No.	高浜 1－熱時効－ 2 rev1	事象：2相ステンレス鋼の熱時効																												
質 問	<p>(別冊-1ポンプ-2 1次冷却材ポンプ-7頁)</p> <p>羽根車の熱時効が着目すべき経年劣化事象ではないとした具体的内容（羽根車は耐圧部ではなく運転中発生する応力は小さいとした根拠（これら部位に係る設計図面、使用温度、フェライト量（材料の化学成分を含む）、作用応力等を含む）、製造時の検査内容（方法、判断基準及び結果を含む）、分解点検時の検査内容（方法、判断基準及び結果を含む）等を含む）を提示すること。</p>																													
回 答	<p>1次冷却材ポンプ羽根車については、高経年化技術評価書での評価結果の通り、き裂の発生原因となる経年劣化事象および応力が想定されず、かつ経年劣化メカニズムまとめ表で熱時効が想定されていないため熱時効の評価を行っていません。</p> <p>き裂の発生が想定されないとした理由は以下のとおりです。</p> <ul style="list-style-type: none"> ・1次冷却材ポンプ羽根車について、当社プラント及び国内原子力発電所では過去にき裂に関する不具合は発生しておりません。（国内原子力発電所については、原子力施設情報公開ライブラリーの登録情報による） ・1次冷却材ポンプ羽根車は圧力バウンダリではなく、想定される応力として定格運転時のインペラの遠心力と流体からの応力について想定し評価したところ、結果は であり1次冷却材管など他部位と比較して大きな荷重がかからないことからき裂が発生、進展していくことはないと考えられます。 <p>図1に設計図面を示します。</p> <p>使用温度および1次冷却材ポンプ羽根車の化学成分（表1）を下記に示します。</p> <ul style="list-style-type: none"> ・使用温度（286℃） <p>フェライト量については、ミルシートの化学成分から、ASTM A800に基づき算出している。（図2）</p> <p style="text-align: center;">表1 製造時ミルシートによる材料成分表示</p>

関西電力(株)高浜発電所 1号機

No.	高浜 1－絶縁低下－15	事象：絶縁低下
質 問	<p>(別冊-3ポンプモータ-共通) 余熱除去ポンプモータ、内部スプレポンプモータ及び1次冷却水ポンプモータ、燃料取替用水ポンプモータについて、これまでに取替実績がある場合は、取替理由、機器数及び取替時期を提示すること。</p>	
回 答	<p>各ポンプモータの取替実績は以下の通りです。</p> <p>① 余熱除去ポンプモータ 台数 : 2台 取替時期：取替実績なし</p> <p>

図2 基準地震動の時刻歴波形 (1/2)

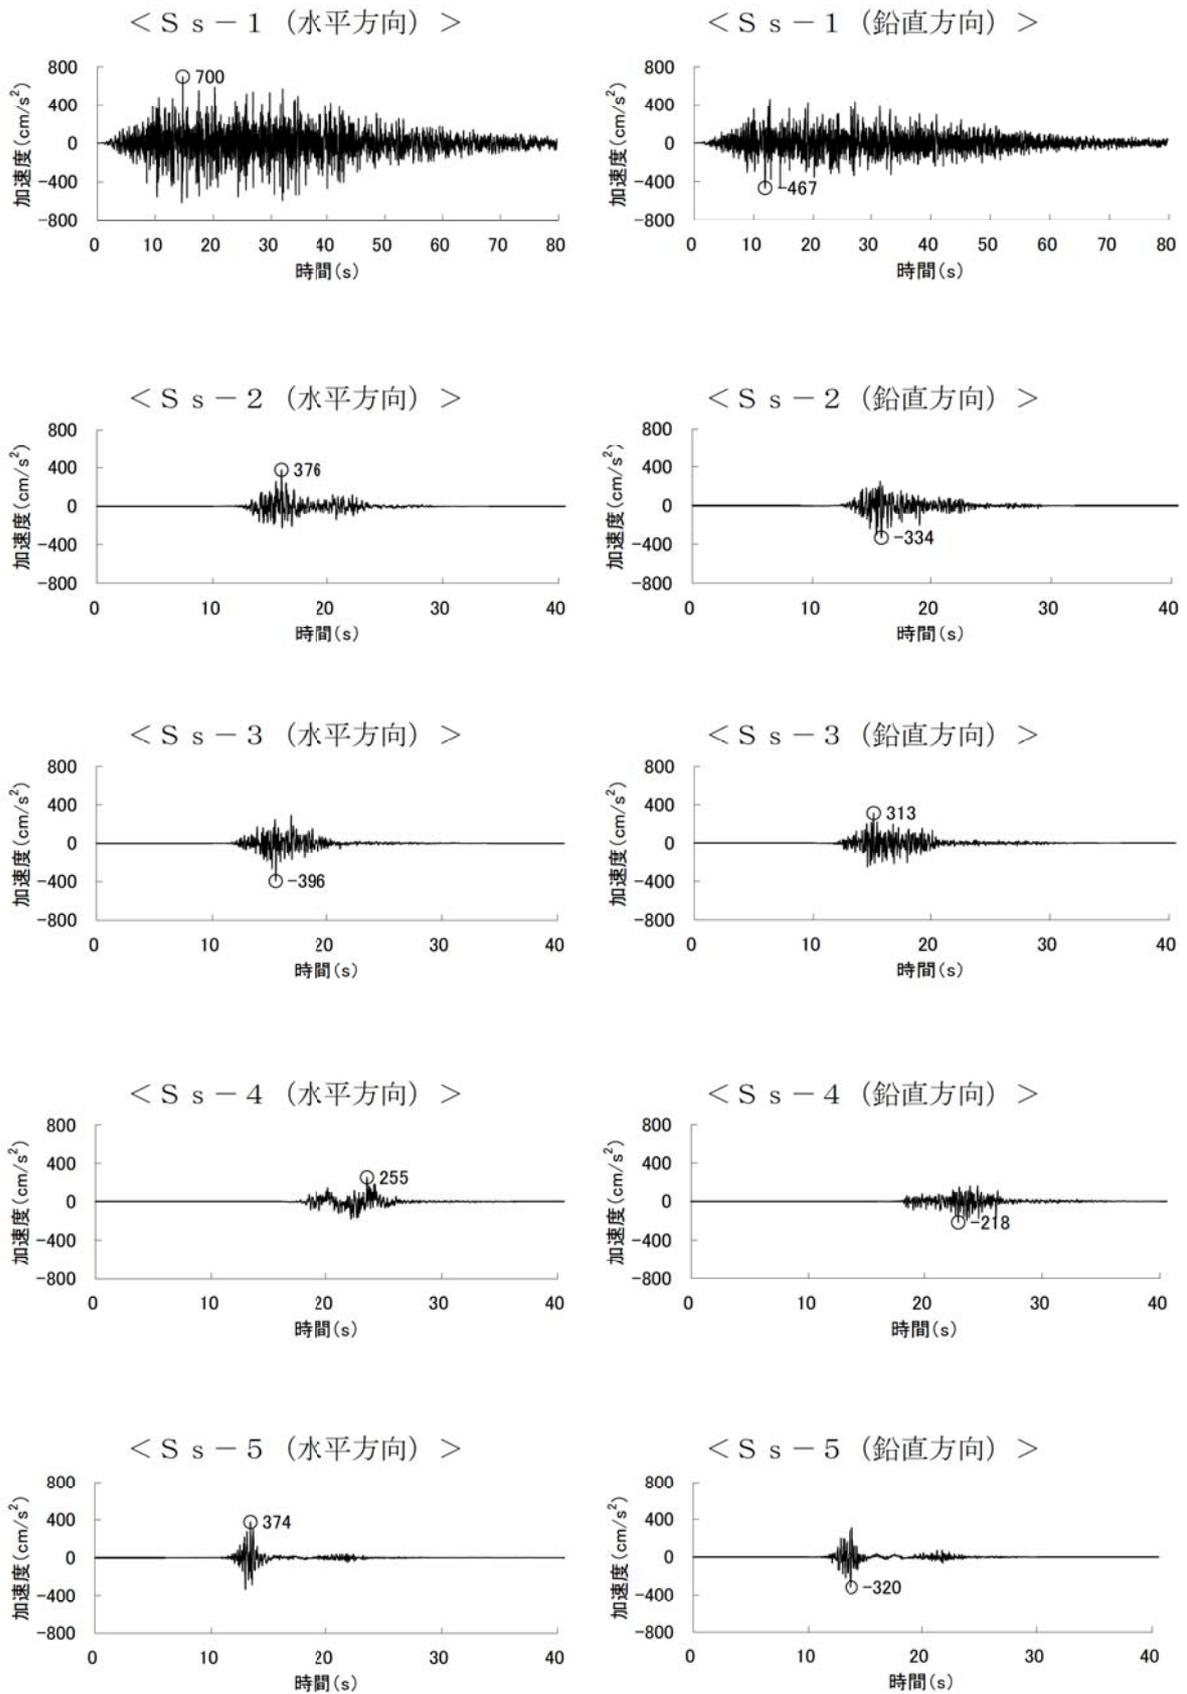
No.	高浜 1 - 耐震 - 4	事象：耐震
質 問	<p>(5頁) 機器に作用する地震力の算定に関する基準地震動 S s 及び弾性設計用地震動 S d の最大加速度振幅（水平方向、鉛直方向）を提示すること。</p>	
回 答	<p>「実用発電用原子炉及びその付属施設の位置、構造及び設備の基準に関する規則（平成25年原子力規制委員会規則第5号）」に基づき策定した基準地震動 S s により評価を行っています。</p> <p>○震源を特定して策定する基準地震動</p> <ul style="list-style-type: none"> ・応答スペクトルに基づく地震動評価結果による基準地震動 Ss-1：設計用模擬地震波 （水平最大加速度700cm/s²、鉛直最大加速度467cm/s²） ・断層モデルを用いた手法による地震動評価結果による基準地震動 （上端深さ3km断層波） Ss-2～4：F0-A～F0-B～熊川断層 Ss-5：上林川断層 <p>○震源を特定せず策定する基準地震動 （鳥取県西部地震、北海道留萌支庁南部地震） Ss-6 (EW) (NS)：鳥取県西部地震を考慮した地震動 （賀祥ダム観測波（EW方向）（NS方向）） Ss-7 : 北海道留萌支庁南部地震を考慮した地震動</p> <p>弾性設計用地震動 S d については、S s に対して係数0.5を乗じた地震動を弾性設計用地震動として設定しています。</p> <p>基準地震動 S s 及び弾性設計用地震動 S d の最大加速度振幅を表 1， 2 に示します。</p> <p>また、基準地震動 S s の応答スペクトルを図 1 に、基準地震動 S s の加速度時刻歴波形を図 2 に示します。</p> <p style="text-align: right;">以 上</p>

高浜1号 S s 地震を考慮した供用状態A, Bに対するき裂安定性評価結果

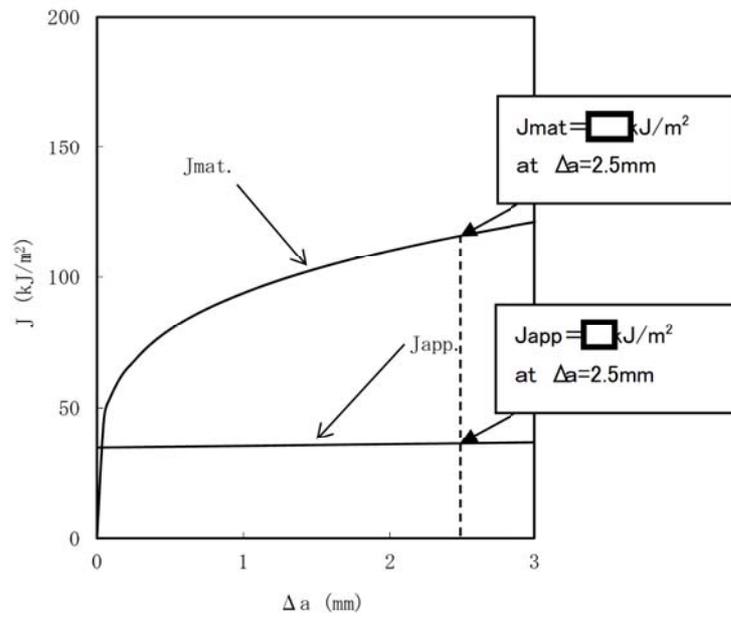
No.	高浜 1 - 耐震 - 1 1	分類：容器
質 問	<p>(3.4.43頁) 原子炉容器の中性子照射脆化（上部棚吸収エネルギーの低下）に対する耐震安全性評価の具体的内容（評価仕様、解析モデル、入力（荷重）条件、評価結果を含む）を提示すること。</p>	
回 答	<p>1. 弾塑性破壊力学評価</p> <p>(1) J_{mat} の算出 欠陥深さ a に対する上部棚破壊靱性 J_{mat} は次式で評価しています。 $J_{mat} = M_j \cdot C_1 \cdot \Delta a^{C_2}$ $M_j = 0.863$ [供用状態 A, B] $C_1 = \exp\{0.147 + 2.64 \cdot \log(\text{USE 調整値}) - 0.00087 \cdot T\}$ $C_2 = -0.549 + 0.383 \cdot \log(C_1)$ USE 調整値：60 年運転時点における 1/4t 深さでの値 (= <input type="text"/>) T：評価位置での温度 (= <input type="text"/> C) (出典：JEAC4206-2007 附属書 G G-3200)</p> <p>(2) J_{app} の算出 欠陥深さ a に対するき裂進展力 J_{app} は次式、及び表 1 の評価条件を基に評価しています。 $J_{app} = 1000 \cdot (K_I')^2 / E'$ $K_I' = \sqrt{\frac{a_e}{a}} \cdot K_I$ $a_e = a + \left(\frac{1000}{6\pi} \right) \cdot \left[\frac{K_I}{\sigma_y} \right]^2$ σ_y：降伏応力 (MPa) $K_I = 0.961(K_{IP}^e + K_{I-S2}^e) + 0.961C \cdot K_{II}^e$ $C = 1.0 - \{-0.159(a/t) + 0.155\} (\sigma_t / \sigma_{total})$ ただし、C の下限は次式とする。 $C = 1.0 - 0.12 \cdot (\sigma_t / \sigma_{total})$ σ_t：欠陥深さ位置の熱応力 (MPa)、 σ_{total}：欠陥深さ位置の応力 (S s 地震力含む) (MPa) t：胴部母材厚さ (= <input type="text"/> mm) K_{IP}^e：内圧応力に対する応力拡大係数 K_{II}^e：熱応力に対する応力拡大係数 K_{I-S2}^e：S s 地震力に対する応力拡大係数 (出典：JEAC4206-2007 附属書 G G-6200)</p> <p>※ K_{IP}^e 及び K_{II}^e は、ASME Code Section XI, Appendix A の解（作用分布応力を多項式近似する場合）により算出する。 K_{I-S2}^e は、ASME Code Section XI, Appendix A の解（作用分応力を線形近似する場合）により算出する。</p>

(3) 評価結果
評価結果を下図に示します。
